COMUNE DI ALASSIO

RELAZIONE OTTEMPERANZA ALLE PRESCRIZIONI AMBIENTALI IMPARTITE CON D.D. NR° 7555 DEL 09/12/2021 IN SEDE DI SCREENING V.I.A.

PROGETTO DI DIFESA COSTIERA E CONTENIMENTO DELL'EROSIONE MIRATO ALLA RICOSTRUZIONE E ADEGUAMENTO DEI PENNELLI ESISTENTI DANNEGGIATI DAGLI EVENTI METEOMARINI DEL 29-30 OTTOBRE 2018 E CONTESTUALE INTERVENTO DI RIPASCIMENTO STRUTTURALE OPERE DA REALIZZARSI SULLA SPIAGGIA D'ARBORA IN COMUNE DI ALASSIO

Tavola nr. 8 : “Pennello A -Variante posizionamento in seguito a studio naturalistico di dettaglio”

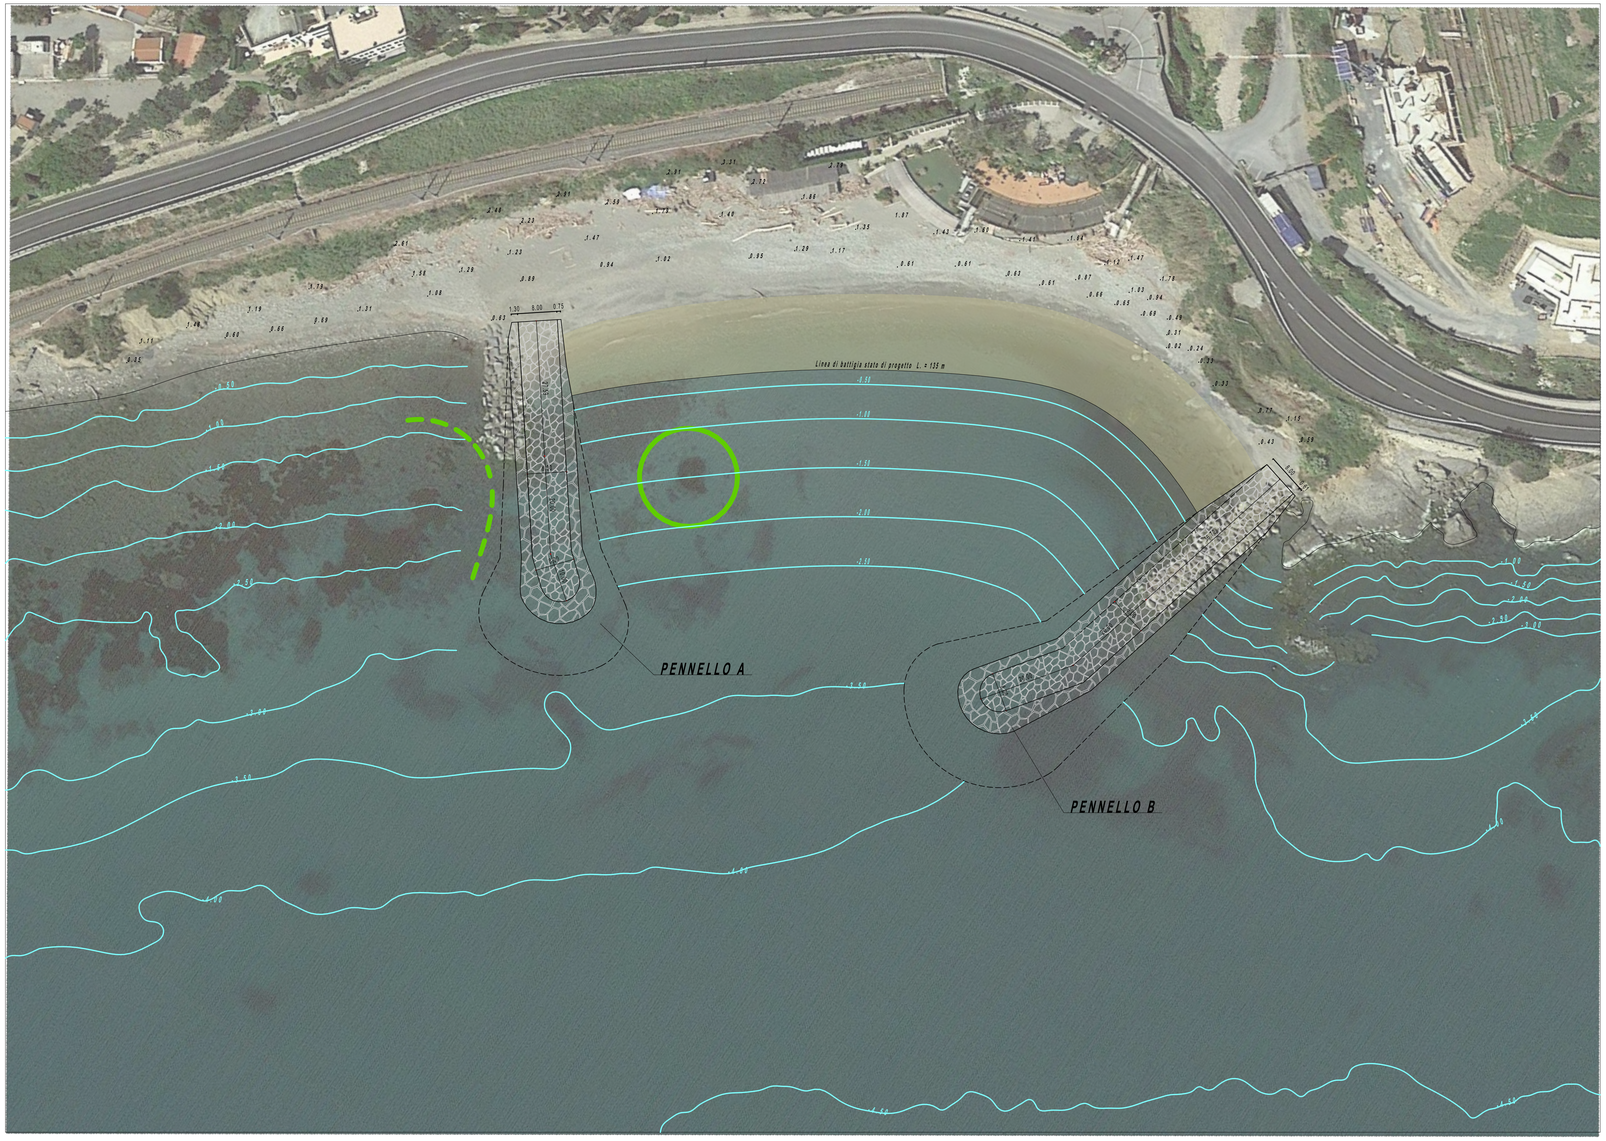
- il pennello di ponente deve essere modificato in accordo con l'esito dell'indagine naturalistica, per evitare la sovrapposizione spaziale con la prateria di P. oceanica che si trova in stato di conservazione soddisfacente;

- In accordo con l'esito dello studio naturalistico di dettaglio si prevede lo spostamento del pennello "A", prossimo a banchi di posidonia oceanica in stato di conservazione soddisfacente, di circa 10 m verso levante, traslazione sufficiente a garantire la tutela delle biocenosi rilevate sia a levante che a ponente del pennello esistente. A tal fine si inoltra allegata alla presente Tavola grafica nr. 8 : "Pennello A -Variante posizionamento in seguito a studio naturalistico di dettaglio". Si precisa che tale variante dato il limitato spostamento non influisce sui risultati e sulle previsioni progettuale dello studio meteo-marino condotto né tantomeno sul dimensionamento delle opere a progetto.
